検討用地震（地震動の顕著な増幅を考慮しない）の選定

<3.1.1 内陸地殻内地震の地震動評価（地震動の顕著な増幅を考慮しない）>

3.2.7 第940回審査会合におけるコメントに対する回答	……p.446~

「増幅方向」に位置する背景領域の小断層にも増幅係数を乗じる海洋プレート内地震の地震動評価
 (短周期レベルの不確かさを考慮した震源モデル (地震動の顕著な増幅を考慮) (地震動評価結果))

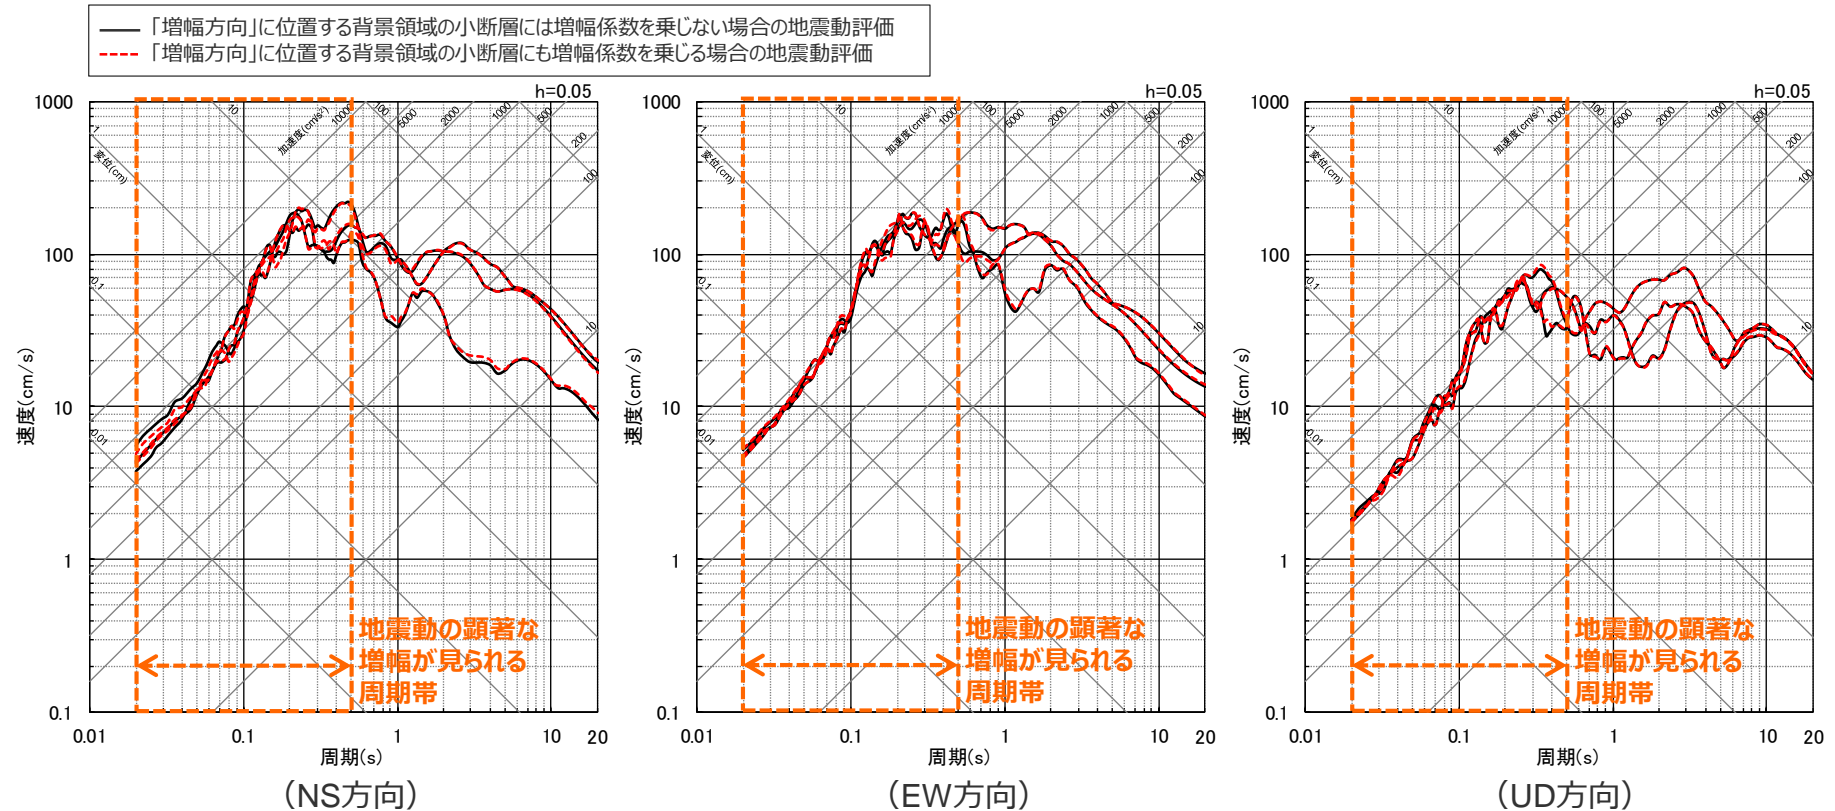
<3.2.7 第940回審査会合におけるコメントに対する回答>

「増幅方向」に位置する背景領域の小断層にも増幅係数を乗じる海洋プレート内地震の地震動評価
 (地震規模の不確かさを考慮した震源モデル (地震動の顕著な増幅を考慮) (地震動評価結果))

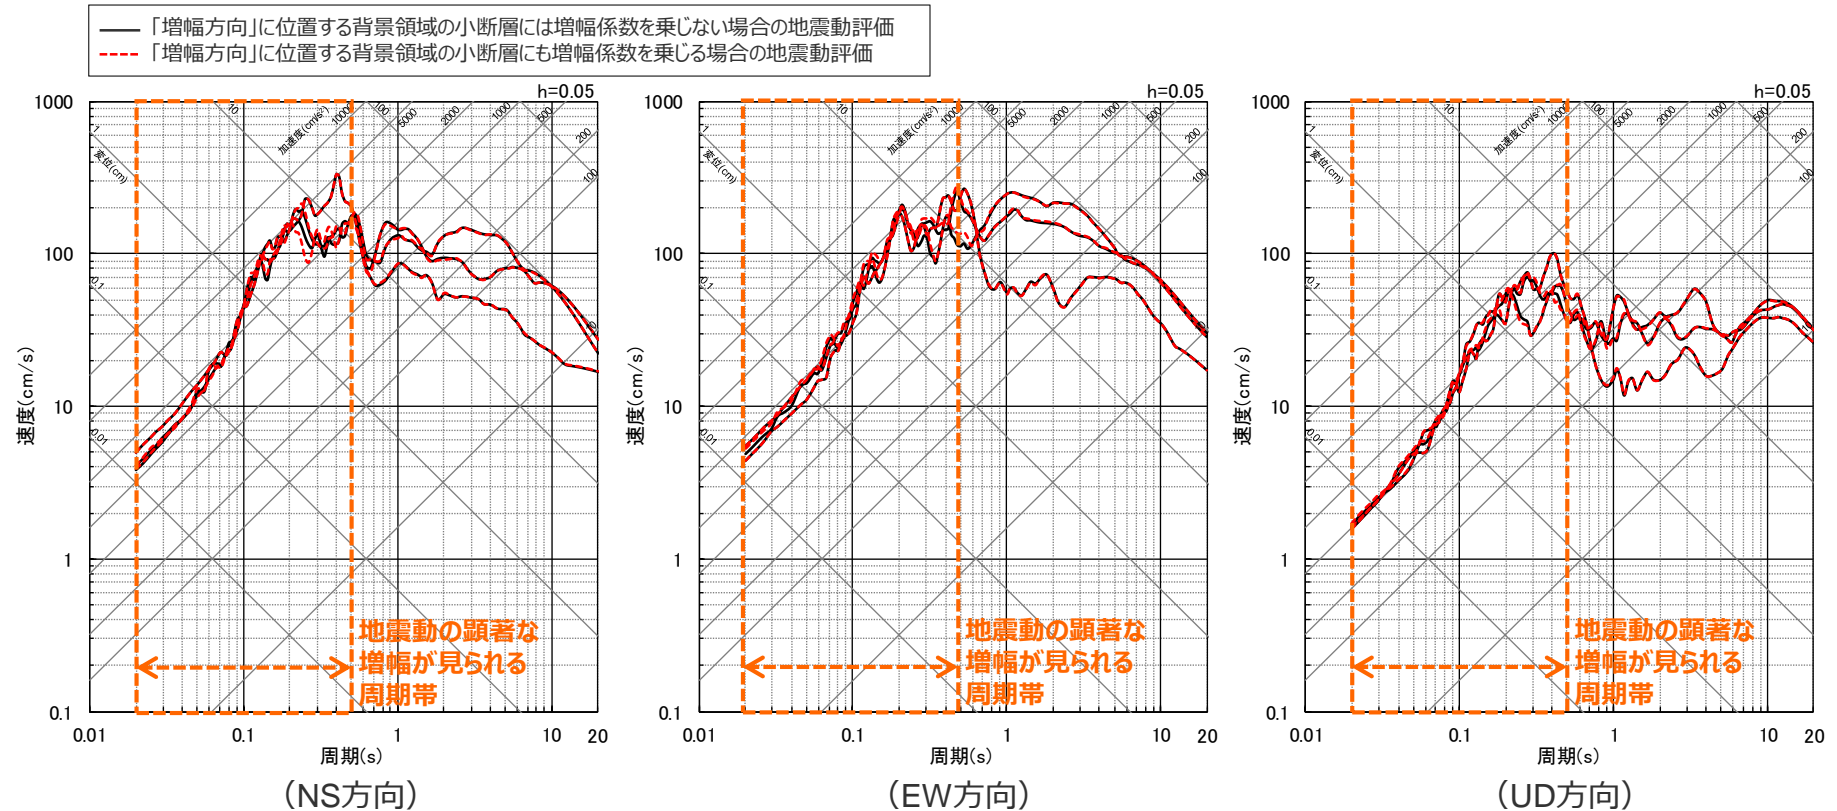
<3.2.7 第940回審査会合におけるコメントに対する回答>

「増幅方向」に位置する背景領域の小断層にも増幅係数を乗じる海洋プレート内地震の地震動評価
 (震源深さの不確かさを考慮した震源モデル (地震動の顕著な増幅を考慮) (地震動評価結果))

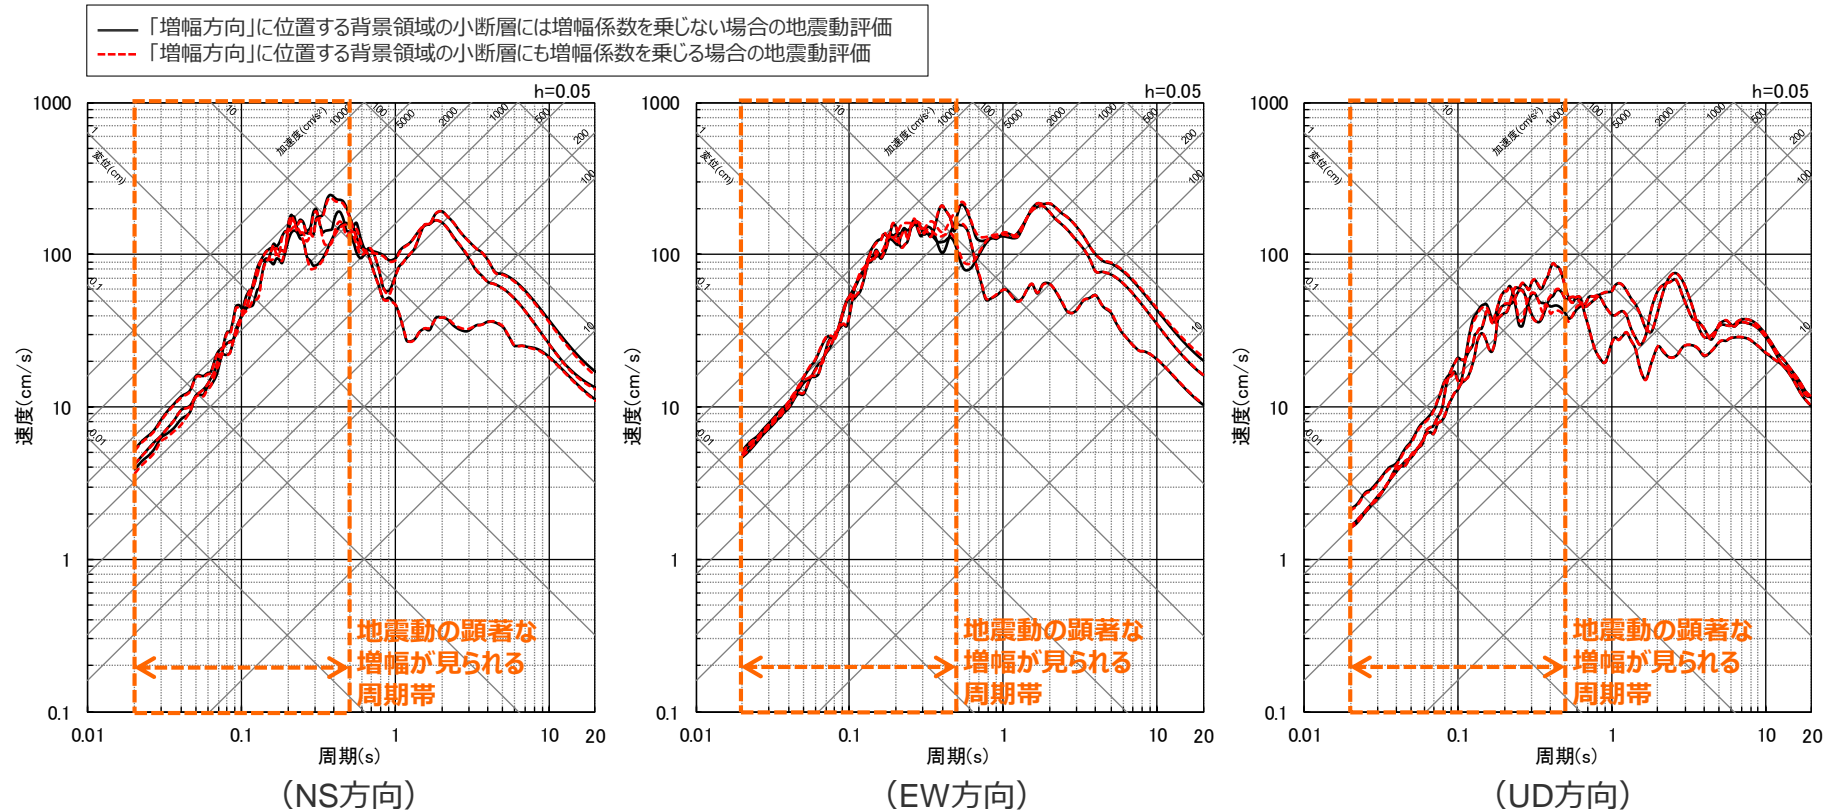
<3.2.7 第940回審査会合におけるコメントに対する回答>

<断層モデルを用いた手法による地震動評価結果の比較 (応答スペクトル)、破壊開始点1~3>
 (震源深さの不確かさを考慮した震源モデル (地震動の顕著な増幅を考慮))

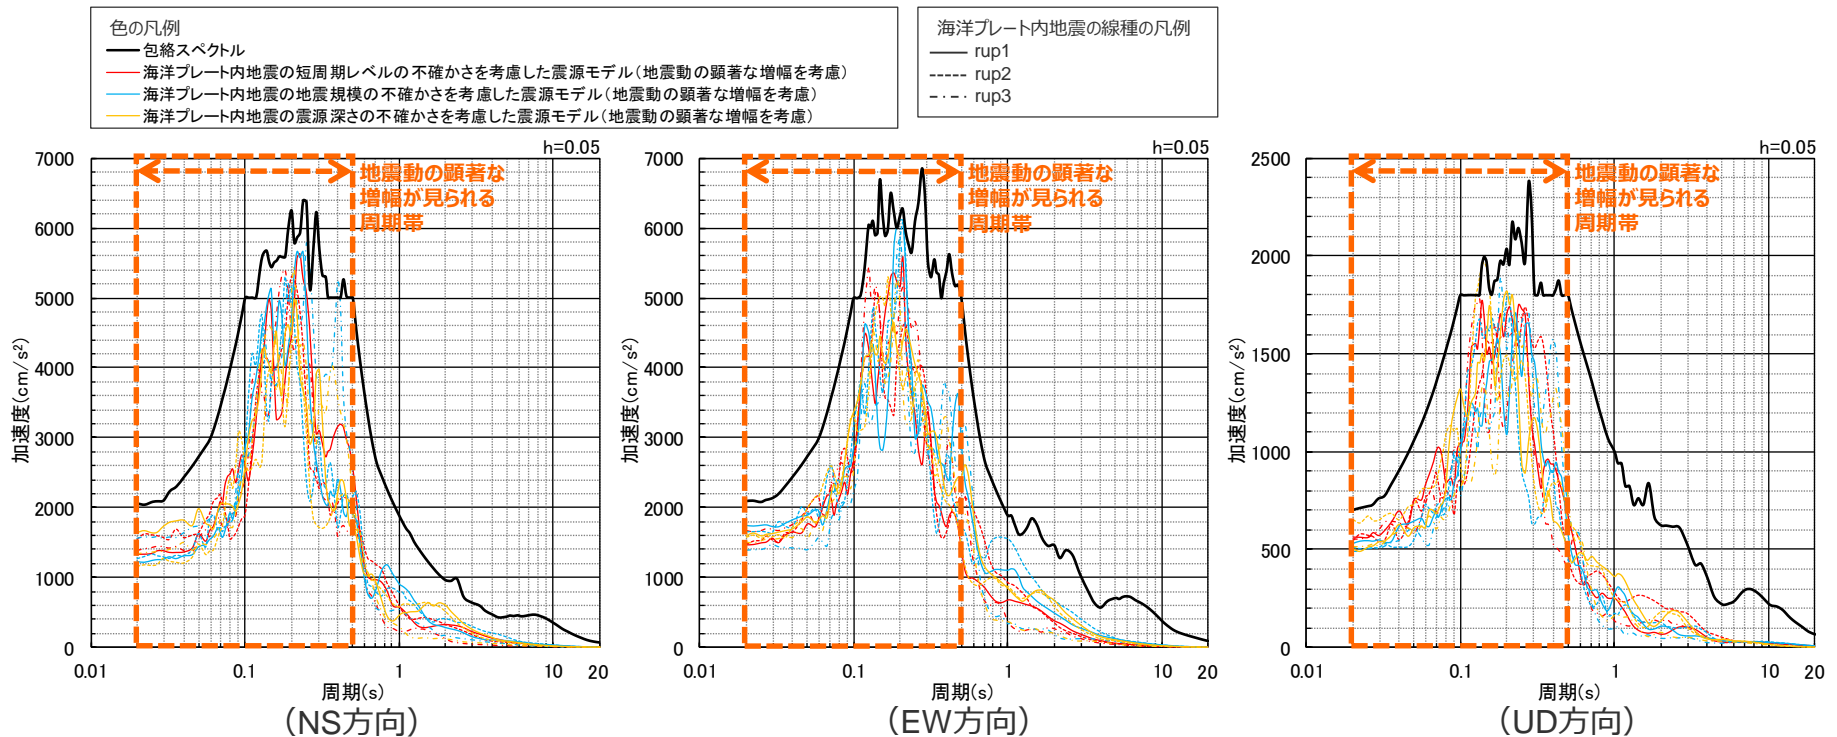
<3.2.7 第940回審査会合におけるコメントに対する回答>

○包絡スペクトルと検討対象モデルの断層モデルを用いた手法による地震動評価結果（「増幅方向」に位置する背景領域の小断層にも増幅係数を乗じる場合）の比較は下図のとおり。

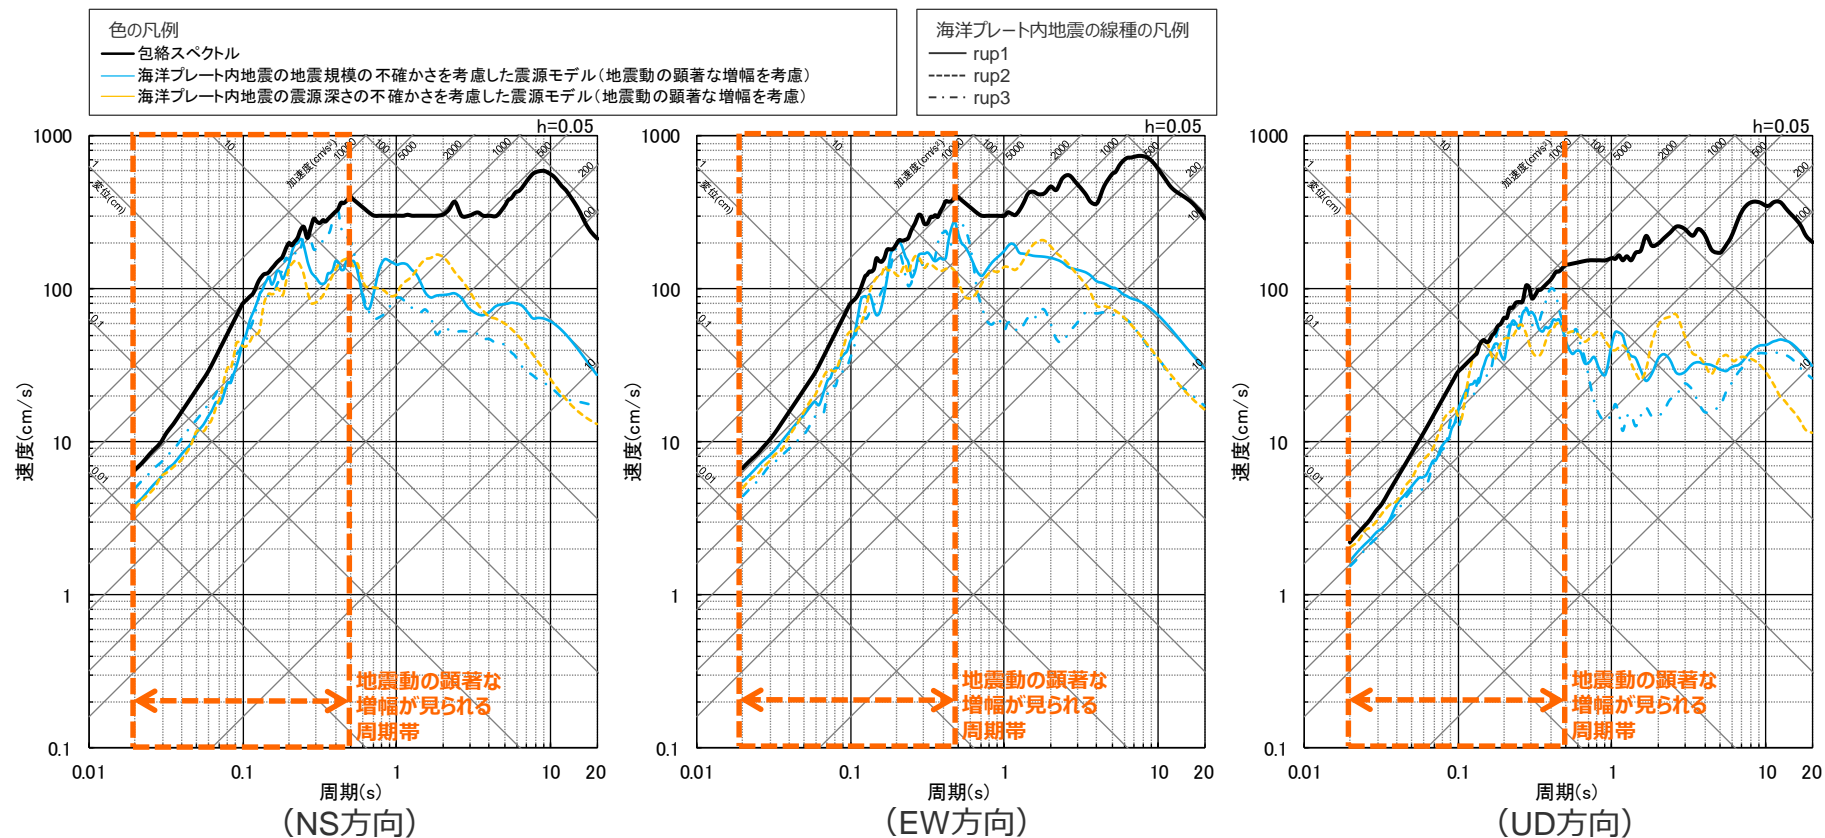
<3.2.7 第940回審査会合におけるコメントに対する回答>

○「他の断層モデルを用いた手法による地震動評価結果」及び「当初申請時の基準地震動Ss2-D」の包絡スペクトルを、「増幅方向」に位置する背景領域の小断層にも増幅係数を乗じる場合の地震動評価結果が一部周期で上回る以下の震源モデルは、**第940回審査会合におけるコメントを踏まえ、基準地震動の策定において、より慎重に保守的な評価を行うこととし、「増幅方向」に位置する背景領域の小断層にも増幅係数を乗じる場合の地震動評価を採用する。**

- ・地震規模の不確かさを考慮した震源モデル（地震動の顕著な増幅を考慮）・破壊開始点1,3
- ・震源深さの不確かさを考慮した震源モデル（地震動の顕著な増幅を考慮）・破壊開始点2
